Il presente documento accompagna l'integrazione volontaria di elaborati, presentata dal Proponente Consorzio di Bonifica 4 Basso Valdarno, aggiornati a seguito della presa visione del **Riscontro alle integrazioni volontarie della Soprintendenza Archeologica, Belle Arti e Paesaggio per la città metropolitana di Firenze e le Province di Pistoia e Prato Prot. 0206501 Data 28/03/2025** pubblicato sul sito della Regione Toscana, Settore Valutazione Impatto Ambientale, in merito al procedimento PAUR ex D.Lgs. 152/2006 art. 27-bis e L.R. 10/2010 art. 73-bis relativo al progetto "*Misure e interventi per la salvaguardia e la tutela del Padule di Fucecchio - Invaso idrico di Castelmartini*", nel Comune di Larciano (PT).

Prot. 0206501 Data 28/03/2025

PAUR ex D.Lgs. 152/2006 art. 27-bis e L.R. 10/2010 art. 73-bis relativo al progetto "*Misure e interventi per la salvaguardia e la tutela del Padule di Fucecchio - Invaso idrico di Castelmartini*", nel Comune di Larciano (PT)

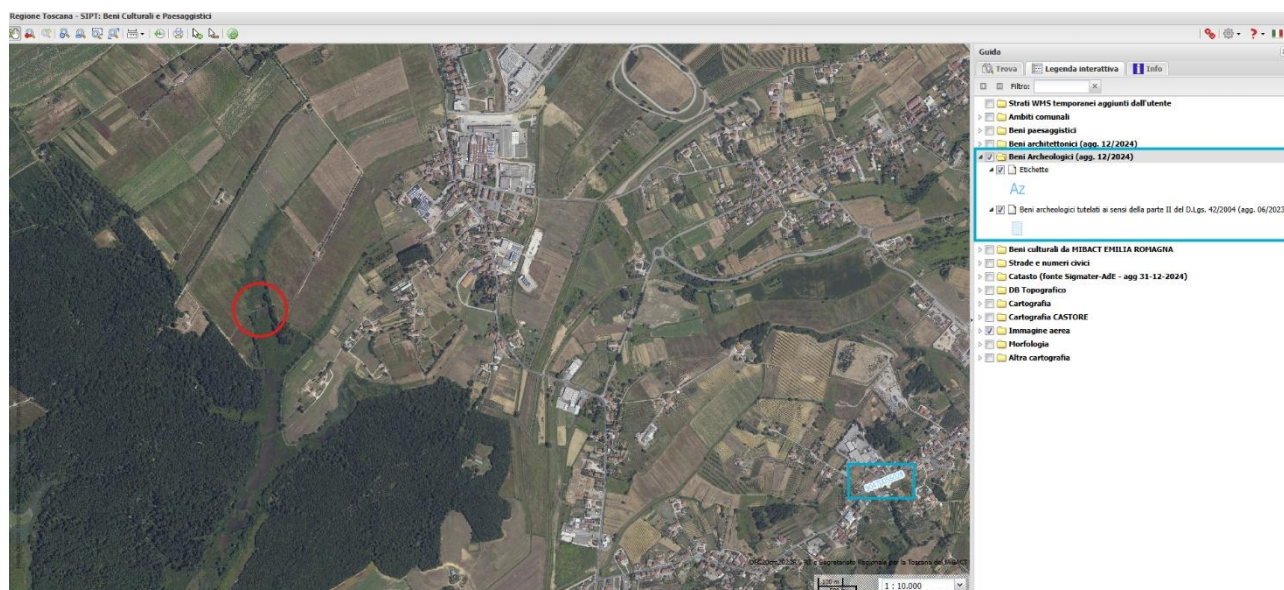
- b) *Per quanto riguarda il SIA (par. 6.4 e 7.4), si ritiene che sia stato dato **parziale riscontro** a quanto richiesto, in particolare per quanto riguarda gli aspetti archeologici (ad esempio nel paragrafo 3.2.13 e capitolo 5.8 si cita solo il Paesaggio e patrimonio culturale).*

Per quanto attiene il tema archeologico, si segnala l'assenza di beni archeologici tutelati ai sensi della parte II del D. Lgs. 42/2004 ad una distanza inferiore a 2,5 km dall'area di intervento e si rammenta che le operazioni di scavo saranno costantemente seguite da un archeologo professionista nominato dal Consorzio di Bonifica 4 Basso Valdarno (Laboratori archeologici San Gallo di Firenze) ed accettato dalla Soprintendenza. Si ritiene

di poter affermare che la presenza di un archeologo professionista durante le operazioni di scavo si configura come la miglior misura di monitoraggio possibile in relazione alla realizzazione dell'opera.

Figura 2: sezione F-F tav 17.3 - Castelmartini_V3

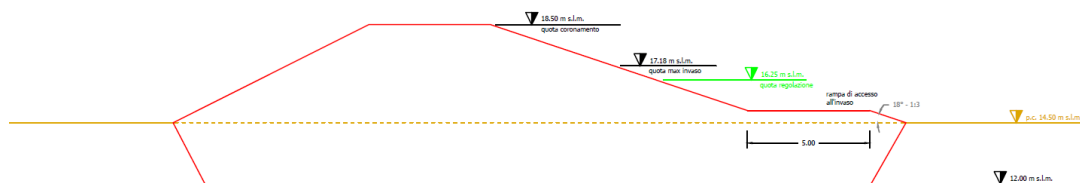
Punto 2: risposta parzialmente esaustiva (relazione generale _V2 pg.71) in merito alle rampe di accesso si richiedeva una riduzione dimensionale sia in lunghezza che in larghezza oltre a dettagli esecutivi delle stesse. Si ritiene necessario segnalare per esteso anche tutti i percorsi di accesso all'area sia nella fase di cantiere che di esercizio

In fase di risposta alla richiesta di integrazioni pervenuta con **Prot. 0327441 Data 10/06/2024** è stata valutata attentamente la possibilità di ridurre dimensionalmente le rampe di accesso. Tale riduzione non è perseguibile, in ragione del fatto che la diga per necessità di carattere strutturale, di sedime, di altezza del corpo diga e per questioni di carattere manutentivo dell'opera, vede confermate le dimensioni delle rampe in terra. Si segnalano in aggiunta a quanto espresso in risposta alla precedente nota, le modifiche agli elaborati di progetto tav 17.3 – Castelmartini_V3 all'interno dei quali viene dato maggiore riscontro di dettaglio delle rampe all'interno delle sezioni F-F e G-G.

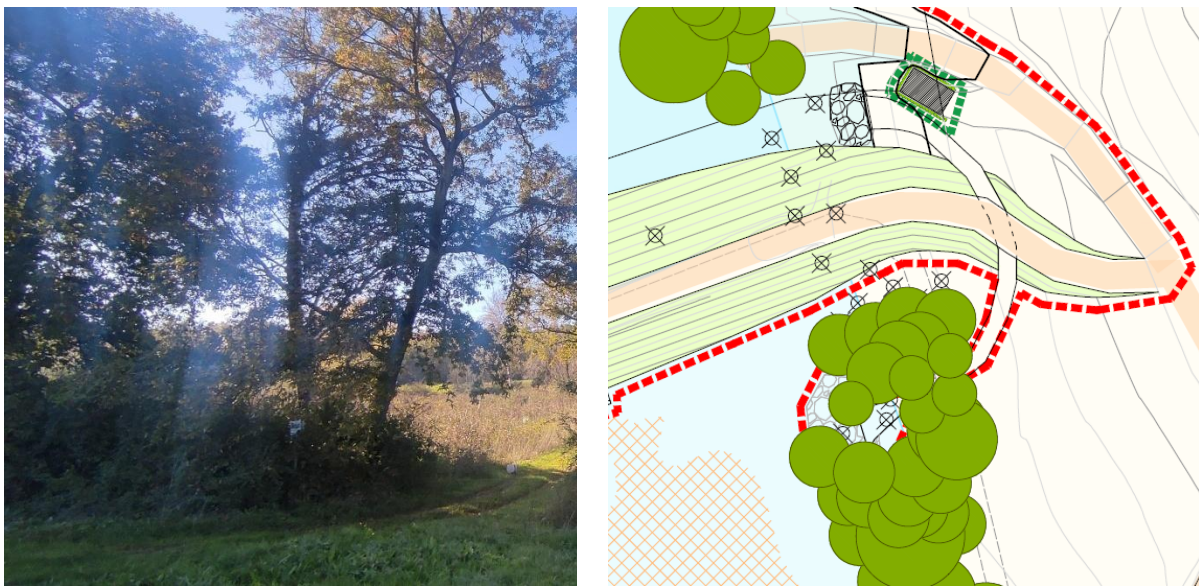
Punto 6: **risposta parzialmente esaustiva**. Il proponente dichiara che lo sfioratore laterale presenti già una vegetazione atta a mitigarne le visuali sullo stesso, non viene dato riscontro alle operazioni messe in atto dopo i lavori al fine di mitigare l'intervento

Lo sfioratore laterale sarà posto all'interno della vegetazione esistente che è possibile riscontrare all'interno dell'immagine fotografica e dal disegno di progetto:

Tale condizione, riscontrabile anche dagli elementi di progetto, dove si rende evidente che lo sfioratore sarà collocato all'interno del nucleo della vegetazione esistente, ha determinato la scelta di non prevedere alcuna integrazione alla vegetazione esistente nell'ambito della specifica area di influenza dello sfioratore, perché quella già presente si ritiene che rappresenti una sufficiente mitigazione.

In ogni caso, la natura stessa dello sfioratore (non emergente rispetto alla quota del piano di campagna) determina una parziale riduzione della sua visibilità, alla quale concorre come già affermato la presenza di un nucleo di vegetazione arboreo-arbustiva consistente, rispetto alla quale tale opera accessoria della diga si conformerà.

Figura 10: particolare 5 aggiornato all'interno dell'elaborato Tav 17.2 – Castelmartini_V3

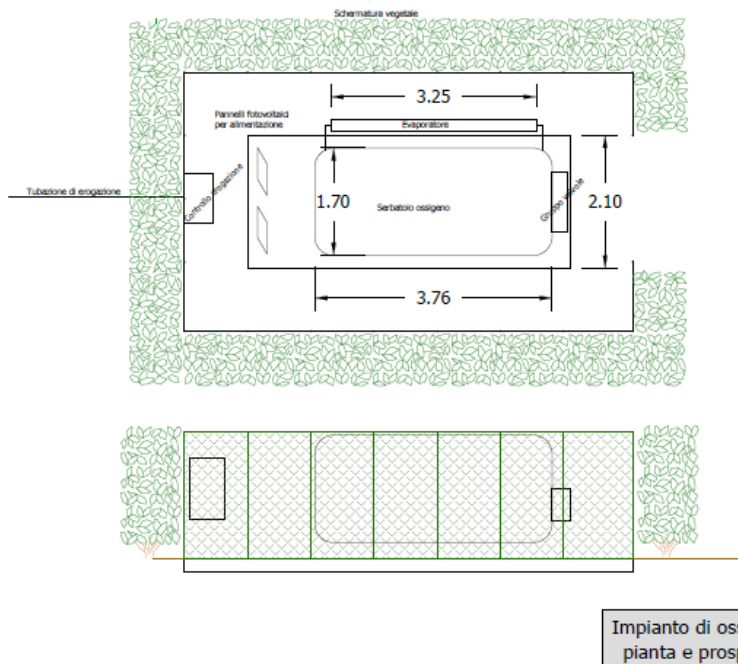
Punto 7: si chiede di chiarire le effettive altezze dell'impianto di ossigenazione e di indicare le misure di mitigazione dell'intervento in relazione allo stato di progetto

Riguardo l'impianto di ossigenazione il Proponente ha previsto l'aggiornamento dei seguenti contenuti: allegato relativo agli approfondimenti riguardanti l'impianto di ossigenazione all'interno della E1_Relazione generale_V3; dettagli maggiori riguardanti il progetto dell'impianto di ossigenazione e della piastra di ossigenazione all'interno dell'elaborato Tav 17.2 – Castelmartini_V3 (Part. 5); indicazione dimensionale dell'altezza all'interno dell'elaborato Tav 17.3 – Castelmartini_V3 (sez B-B).
